Opinia do opinii nr 003131..... z dnia 23.02.2012

Opinia Nr 003131

z wyników przeprowadzonych oględzin - ekspertyzy urządzeń grzewczo-kominowych

w budynku przy ul. Gen. Andersa nr 79/5 w Wałbrzychu
dotycząca urządzeń grzewczo-kominowych używanych przez
P.O.U. Pielęgni Kanieta

WZKIC ORIENTACYJNY

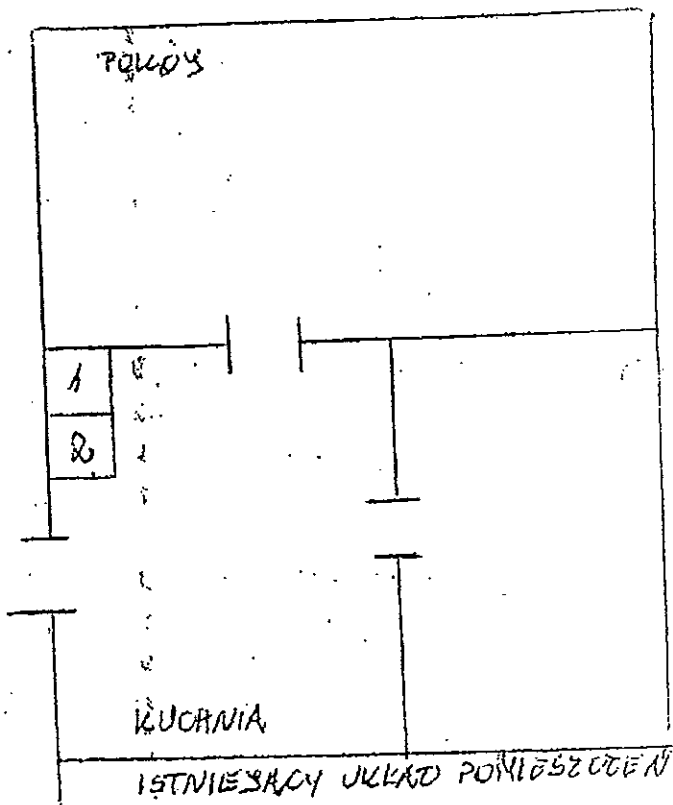
1. Przewód kominowy nr 1 50x50cm można przewodzić do podłączenia pieca pokojowego. Przewód kaminowy nr 2 można przewodzić do podłączenia pieca kuchennego (przewód 50x50cm).
2. Wentylację wypracowaną w kuchni wyprowadzić wg obowiązujących przepisów.
3. Przewód kaminowy nr 1 (50x50cm) alternatywnie do punktu 1 można przewodzić do podłączenia pieca CO na paliwo stałe - zgodnie, koliz. Wentylację wypracowaną w kuchni wyprowadzić wg obowiązujących przepisów.
